Dodatek č. 2 ke Smlouvě o dílo

1. Shora uvedené smluvní strany se dohodly na uzavření dodatku č. 2 (dále jen „dodatek“) ke Smlouvě o dílo uzavřené dne 23. 2. 2018, která byla uzavřena se zhotovitelem jako vybraným dodavatelem veřejné zakázky nazvané **Zlepšení praktické připravenosti technických oborů – SPŠ Hronov, Vrchlického - Stavební práce vč. zeleně a publicity**. Veřejná zakázka byla oznámena ve Věstníku veřejných zakázek pod evidenčním číslem Z2017-027704 (dále jen „veřejná zakázka“).

HARMONOGRAM
Veřejná zakázka s názvem: „Zlepšení praktické připravenosti technických oborů – SPŠ Hronov, Vrchlického - Stavební práce vč. zeleně a publicity“
Dodavatel: DELTA Velké Poříčí s.r.o.
Zahájení: 1.4.2018
Dokončení:12.10.2018

Podklady pro změnový list č. 5

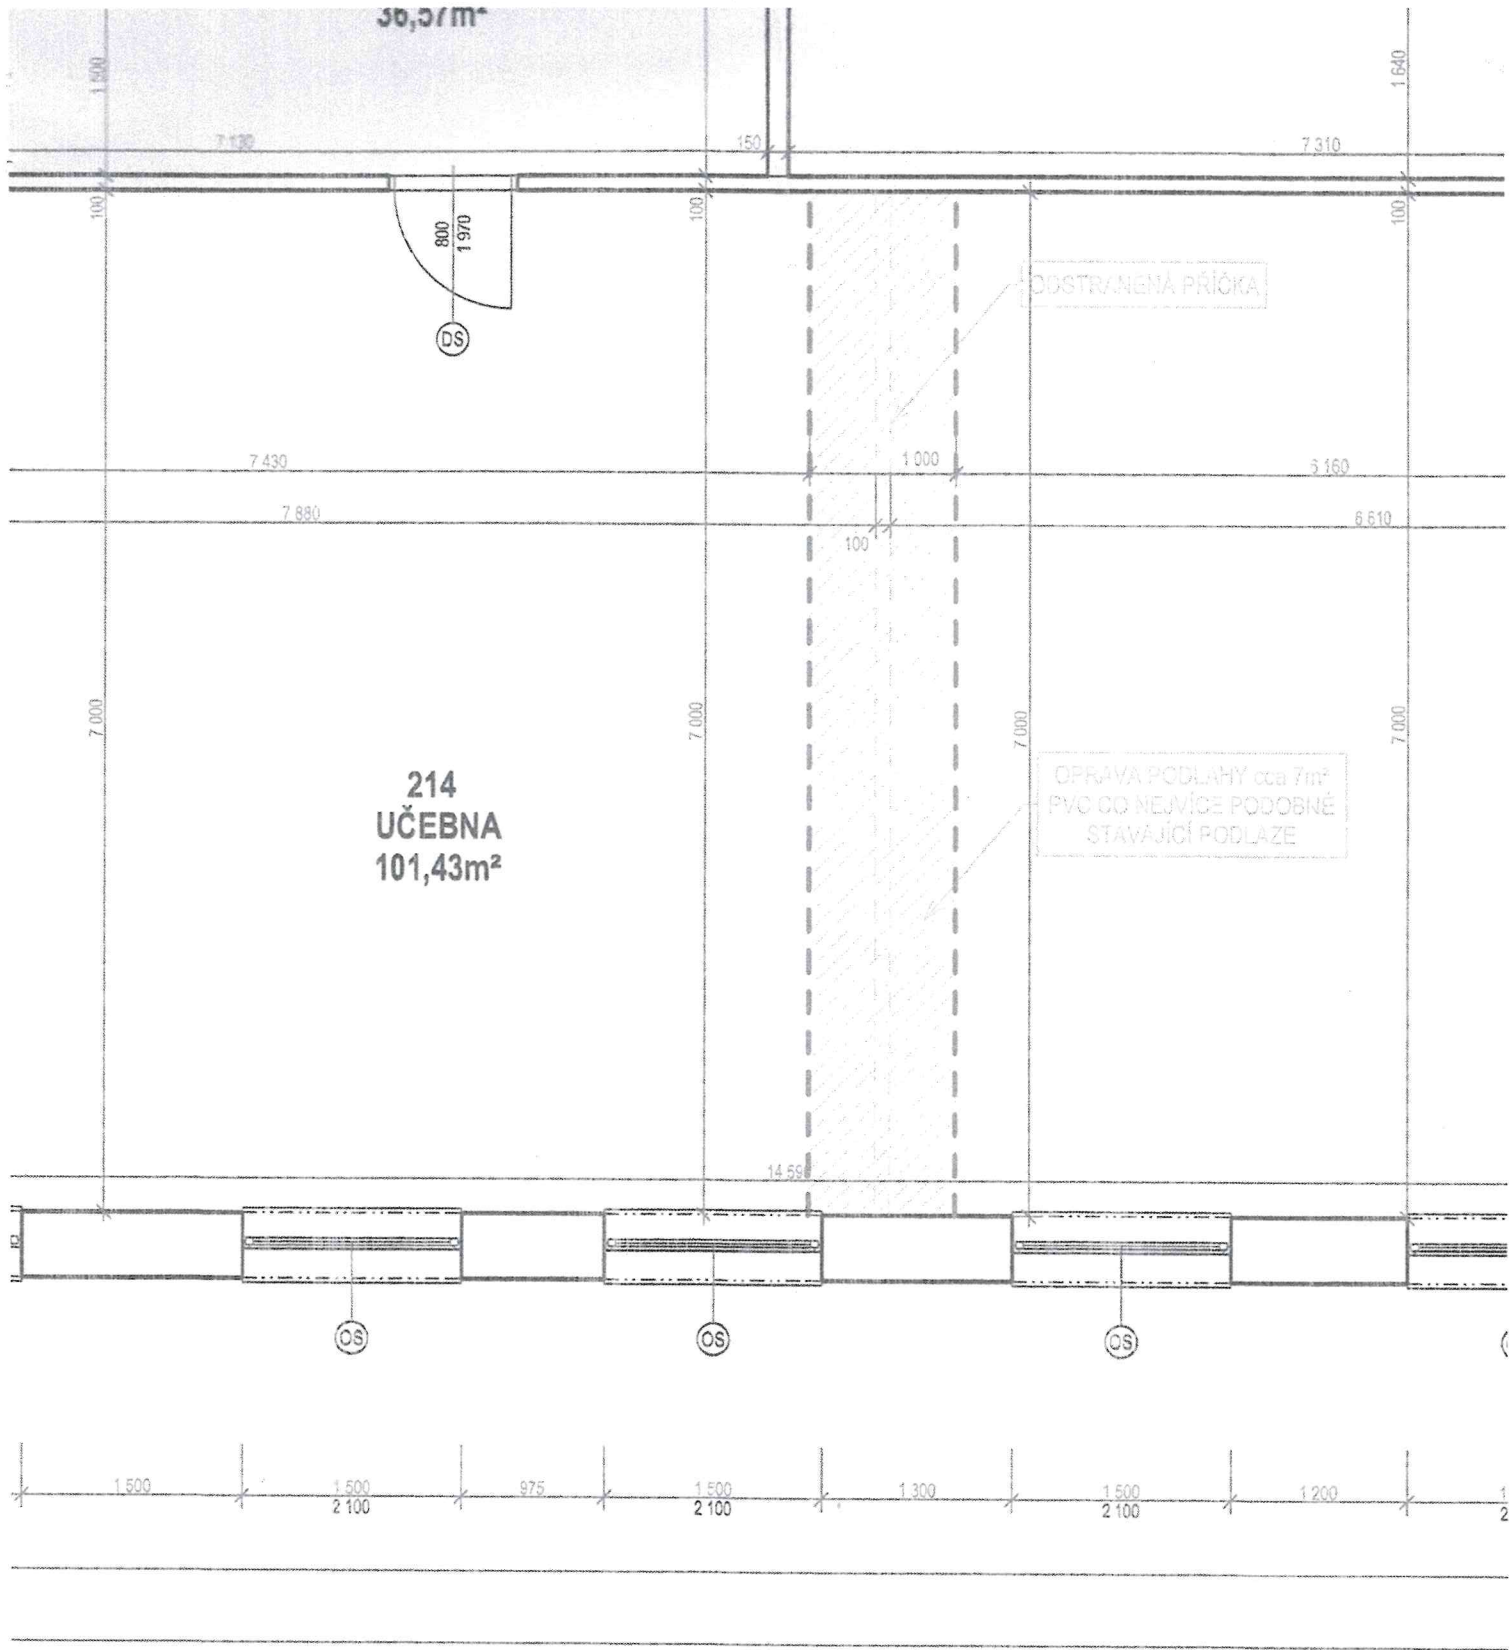
ZMĚNOVÝ LIST		číslo ZL: 05
Název projektu:	Zlepšení praktické připravenosti technických oborů – SPŠ Hronov Vrchlického (CZ.06.2.67/0.0/0.0/16_050/0002785)	
Zhotovitel:	DELTA Velké Poříčí, s.r.o.	
Objednatel:	Královéhradecký kraj	
Změnový list vystavil:	Ing. Zdeněk Balcar	
Datum:	13. 8. 2018	
Předmět změny:		
Neprovedení demolice příčky v 2.NP		
Popis a zdůvodnění změny:		
V rámci původní projektové dokumentace bylo navrženo, že ve 2. NP vznikne jedna dílna pro odbornou výuku odbouráním stěny mezi dvěma stávajícími učebnami. Původně bylo navrženo spojení dvou malých učeben do jedné větší, z důvodu spojení dvou skupin žáků za současného dohledu dvou učitelů. V rámci původní PD se počítalo s přesunem dvou skupin žáků mezi nově vzniklými učebnami v 1.NP a 2. NP. Z důvodu navyšování kapacity žáků v rámci skupiny oboru Strojírenství a strojírenská výroba – Nástrojař, Mechanik a opravář motorových vozidel, a Mechanik seřizovač je nutné přistoupit k neprovedení demolice příčky a ponechat pro odbornou výuku dvě stávající učebny, které budou dostatečně a efektivně využívány pro vzdělávání žáků.

Přílohy změnového listu: Příloha č. 1 – Rozpočet změnového listu č. 5 Příloha č. 2 – Projektová dokumentace		
Cena méněprací bez DPH:	Cena víceprací bez DPH:	
-2178,70 Kč	0,00 Kč	
Výsledná cena změny bez DPH:	Nově sjednaná lhůta dokončení díla:	
-2178,70 Kč	NE	
Níže podepsané osoby potvrzují uvedenou změnu rozsahu díla:		
Za objednatele:	Za zhotovitele:	
Datum: 11.9.2018	Datum: 10.9.2018	
Za autorský dozor:	Za technický dozor stavebníka:	
Datum: 10.9.2018	Datum: 10.9.2018
